新型転換炉原型炉施設 廃止措置計画変更認可申請書

- (1) セメント混練固化装置の詳細設計が完了したことから，主要な仕様を性能維持施設に反映する。
- (2) 原子炉補機冷却系の代替冷却装置の詳細設計が完了したことから，冷却方法等を追記する。
- (3) ユニット型空気圧縮機を導入するため性能維持施設に追記する。
- (4) この他，規則名称等の変更を反映する。

新型轉換炉原型炉施設 廃止措置計画変更認可申請書
変更前後比較表

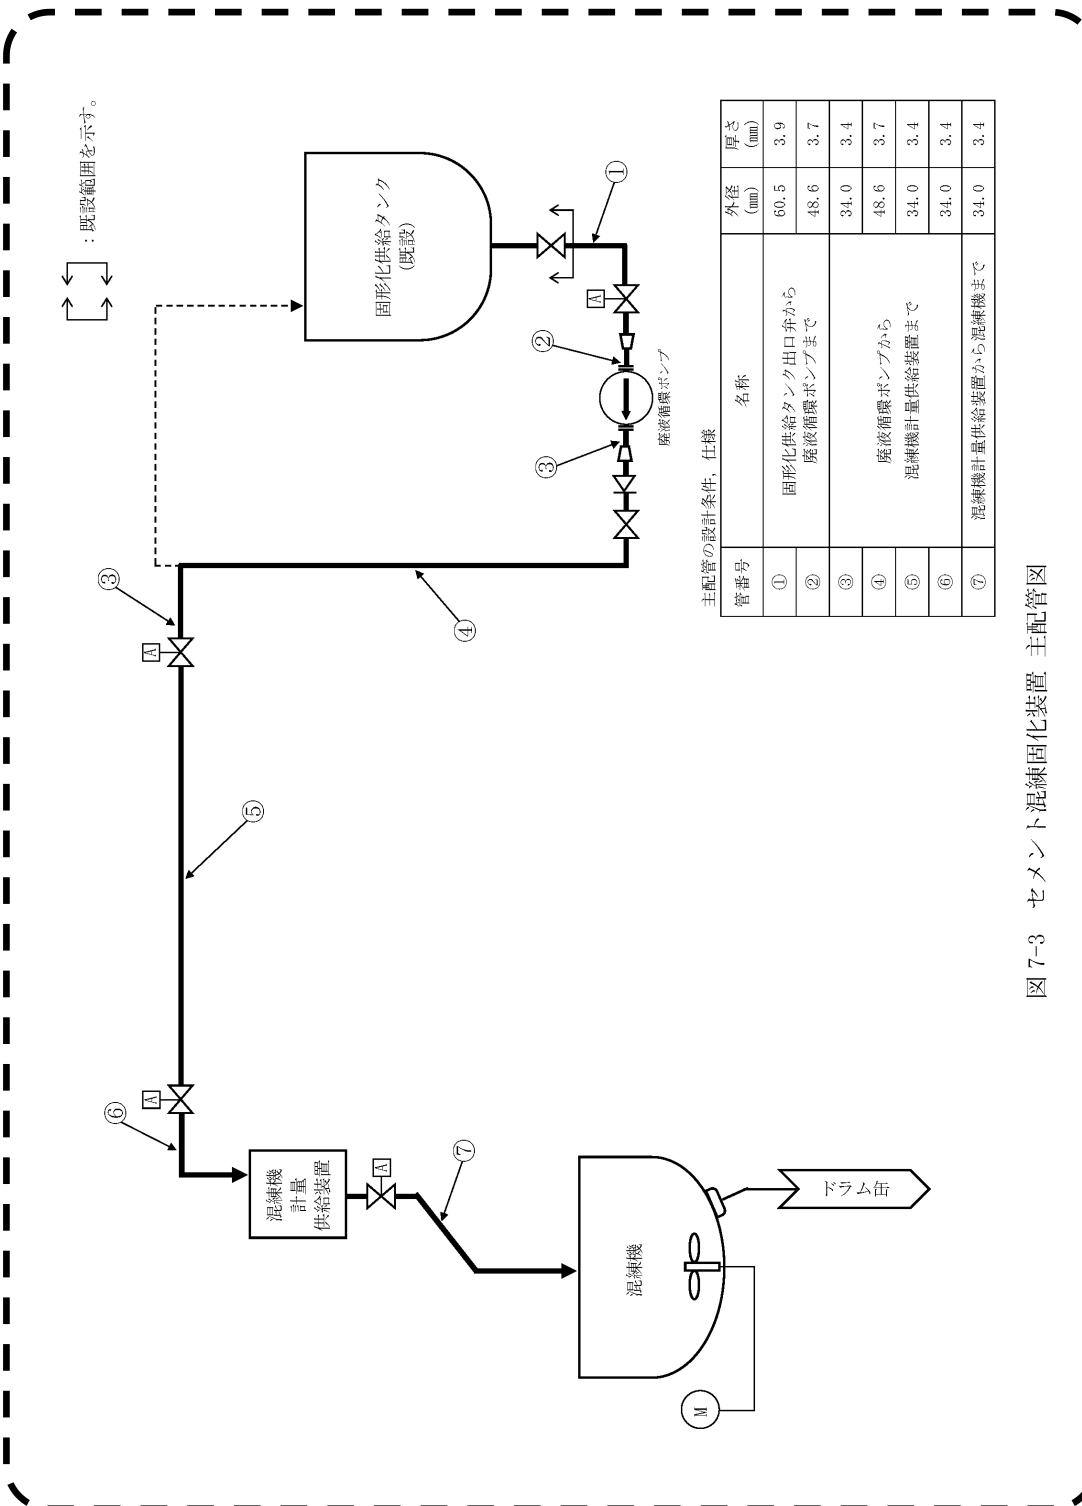
変更前	変更後	備考																																																																										
	<p>(h) 主要機器の仕様</p> <table border="1" data-bbox="1374 302 2187 951"> <thead> <tr> <th colspan="2">名称</th> <th colspan="2">混練機計量供給装置</th> </tr> </thead> <tbody> <tr> <td rowspan="2">本体</td> <td>種類</td> <td>—</td> <td>重量計量式</td> </tr> <tr> <td>処理能力</td> <td>kg/個</td> <td>100^{*1}</td> </tr> <tr> <td rowspan="3">主要寸法</td> <td>たて</td> <td>mm</td> <td>850^{*1}</td> </tr> <tr> <td>横</td> <td>mm</td> <td>850^{*1}</td> </tr> <tr> <td>高さ</td> <td>mm</td> <td>1020^{*1}</td> </tr> <tr> <td rowspan="2">材料</td> <td>胴板</td> <td>—</td> <td>SUS 316L</td> </tr> <tr> <td>鏡板</td> <td>—</td> <td>SUS 316L</td> </tr> <tr> <td colspan="2">個数</td> <td>—</td> <td>1</td> </tr> </tbody> </table> <p>注記 *1：公称値を示す。</p> <table border="1" data-bbox="1374 1010 2187 1871"> <thead> <tr> <th colspan="2">名称</th> <th colspan="2">混練機</th> </tr> </thead> <tbody> <tr> <td rowspan="2">本体</td> <td>種類</td> <td>—</td> <td>攪拌羽根式</td> </tr> <tr> <td>処理能力</td> <td>ℓ/回/個</td> <td>190^{*1}</td> </tr> <tr> <td rowspan="3">主要寸法</td> <td>たて</td> <td>mm</td> <td>2500^{*1}</td> </tr> <tr> <td>横</td> <td>mm</td> <td>1400^{*1}</td> </tr> <tr> <td>高さ</td> <td>mm</td> <td>1848^{*1}</td> </tr> <tr> <td rowspan="2">材料</td> <td>胴板</td> <td>—</td> <td>SUS 316L</td> </tr> <tr> <td>鏡板</td> <td>—</td> <td>SUS 316L</td> </tr> <tr> <td colspan="2">個数</td> <td>—</td> <td>1</td> </tr> <tr> <td rowspan="3">原動機</td> <td>種類</td> <td>—</td> <td>誘導電動機</td> </tr> <tr> <td>出力</td> <td>kW/個</td> <td>37^{*1}</td> </tr> <tr> <td>個数</td> <td>—</td> <td>1</td> </tr> </tbody> </table> <p>注記 *1：公称値を示す。</p>	名称		混練機計量供給装置		本体	種類	—	重量計量式	処理能力	kg/個	100 ^{*1}	主要寸法	たて	mm	850 ^{*1}	横	mm	850 ^{*1}	高さ	mm	1020 ^{*1}	材料	胴板	—	SUS 316L	鏡板	—	SUS 316L	個数		—	1	名称		混練機		本体	種類	—	攪拌羽根式	処理能力	ℓ/回/個	190 ^{*1}	主要寸法	たて	mm	2500 ^{*1}	横	mm	1400 ^{*1}	高さ	mm	1848 ^{*1}	材料	胴板	—	SUS 316L	鏡板	—	SUS 316L	個数		—	1	原動機	種類	—	誘導電動機	出力	kW/個	37 ^{*1}	個数	—	1	<p>・専ら廃止措置で使用する性能維持施設の設計及び工事の方法を追記し、セメント混練固化装置について、7.1 (1)として記載する。</p>

変更前	変更後	備考												
	<div style="border: 2px dashed black; padding: 10px;"> <p style="text-align: center;">別図-1 原子炉補機冷却系代替冷却装置設置工事工程</p> <p style="text-align: right; font-size: small;">工程は作業状況等により前後することもあり得る。</p>

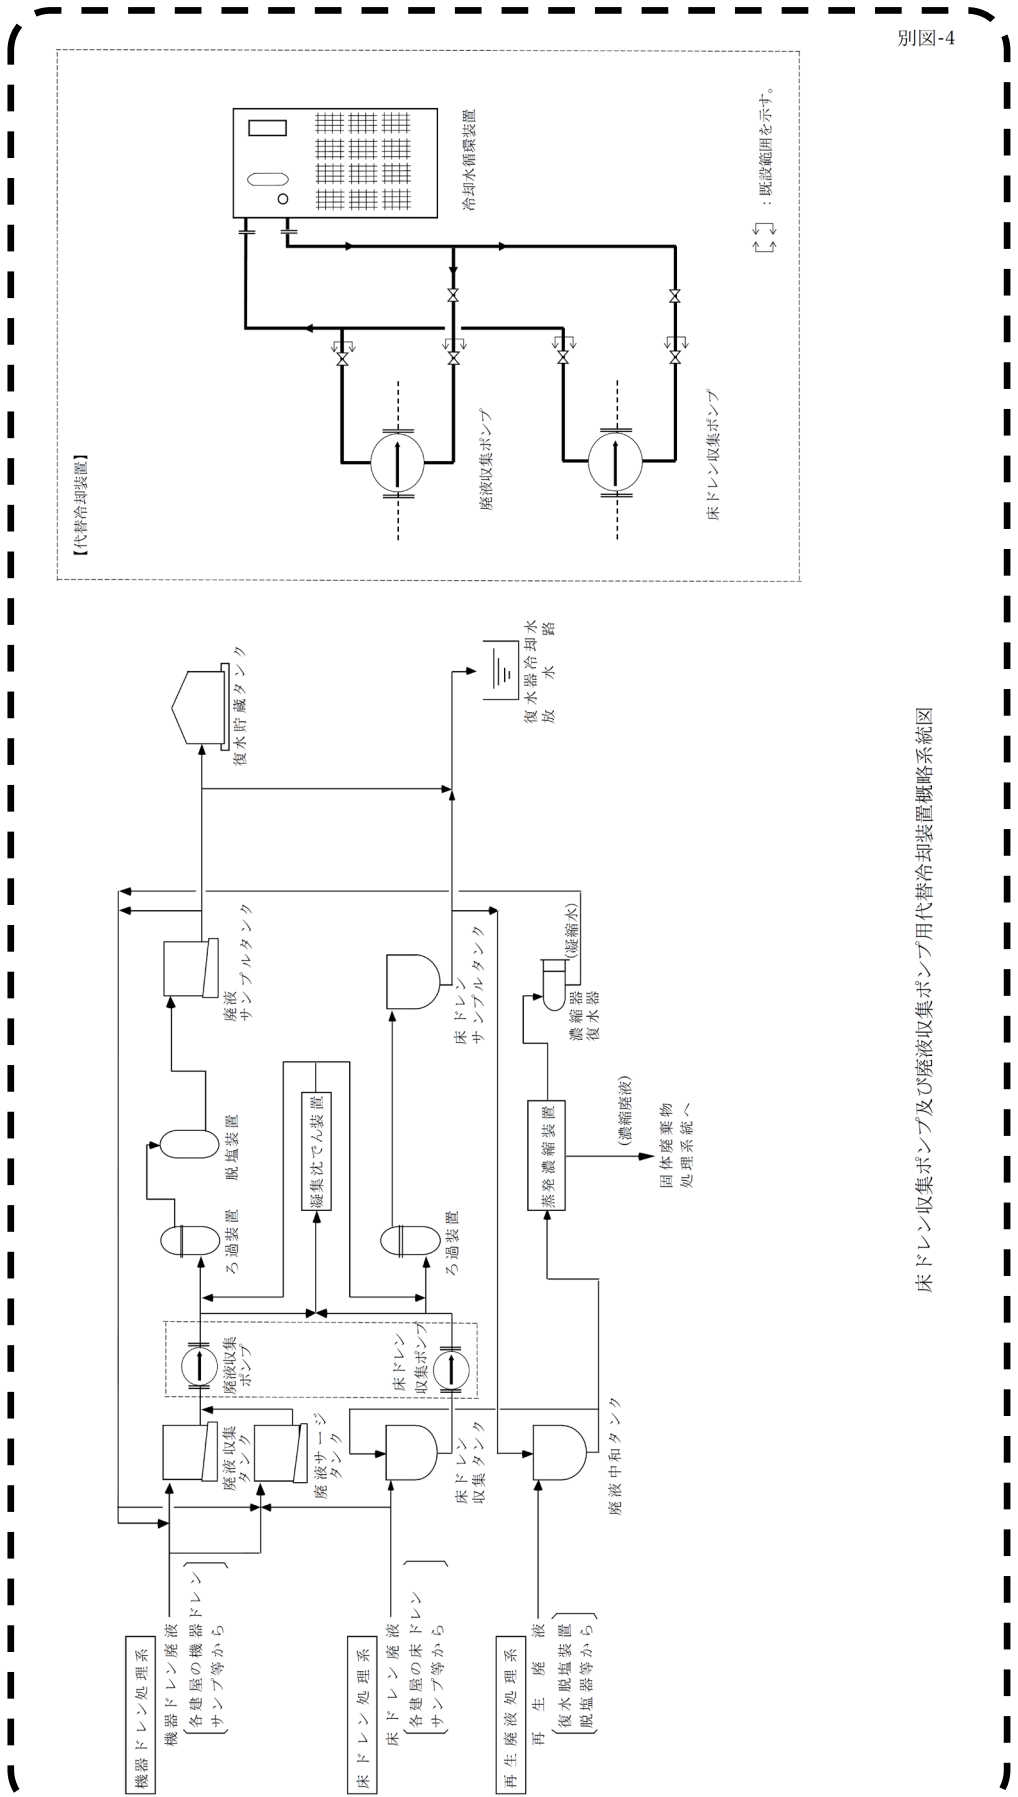
</div>	年度	2021年度	2022年度	2023年度	冷却塔による代替冷却装置	設計・製作 据付 (試運転, 検査含) 供用開始			冷却水循環装置による代替冷却装置	設計・製作 据付 (試運転, 検査含) 供用開始			<p>・原子炉補機冷却系の代替冷却装置について、別添資料 2 として記載する。</p>
年度	2021年度	2022年度	2023年度											
冷却塔による代替冷却装置	設計・製作 据付 (試運転, 検査含) 供用開始													
冷却水循環装置による代替冷却装置	設計・製作 据付 (試運転, 検査含) 供用開始
